樹脂不足に伴う一時的な色変更のお知らせ

この度、一部のプリント基板用製品に使用されております赤色 PBT 樹脂(RAL 3020 色 Traffic Red)の不足に伴い、同じ PBT 樹脂(RAL3002 色 Carmine Red) による生産、ご提供をさせていただく事となりました。

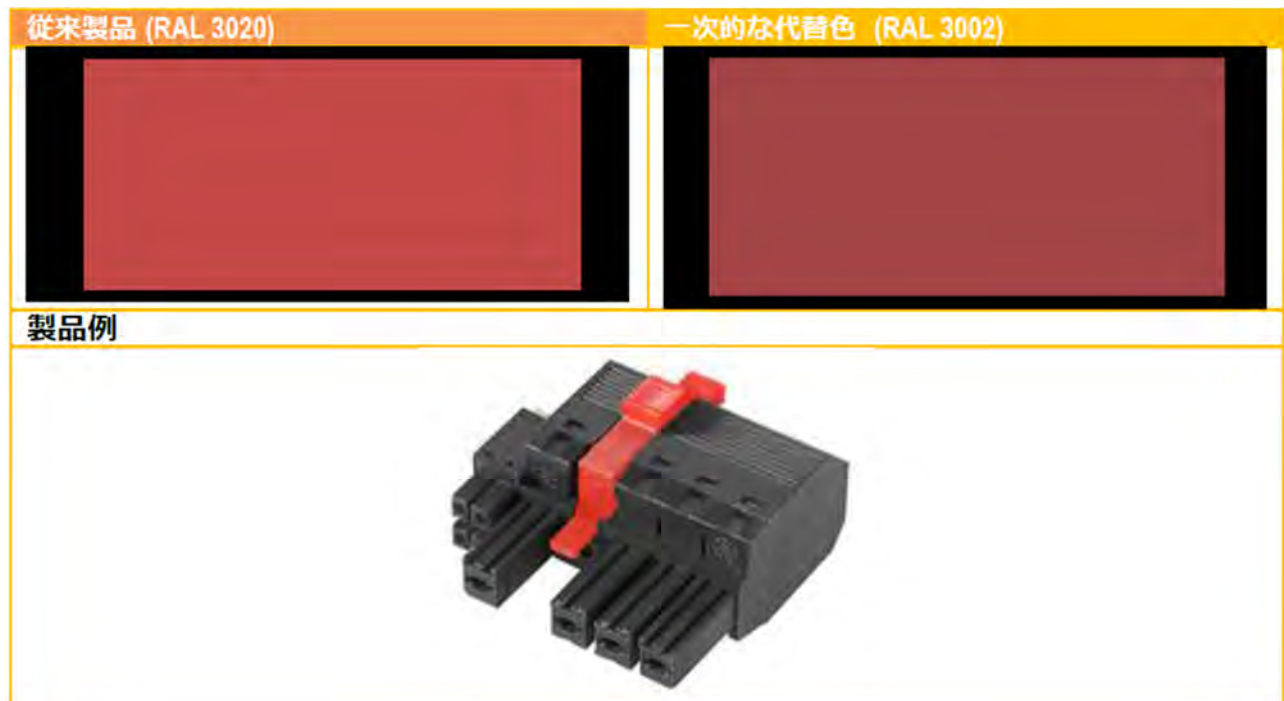
現在、世界的な需要拡大に伴う樹脂不足のため、従来と同じ色の樹脂の入手が難しい状況にあり、樹脂メーカーと協議し、お客様への納期遅れを最小限に抑えるため、一時的な対応として、同じ PBT 樹脂の代替色(RAL 3002)により製品をご提供させていただきます。

この変更に伴う、電氣的仕様、品番、型式、梱包単位などの変更はございません。
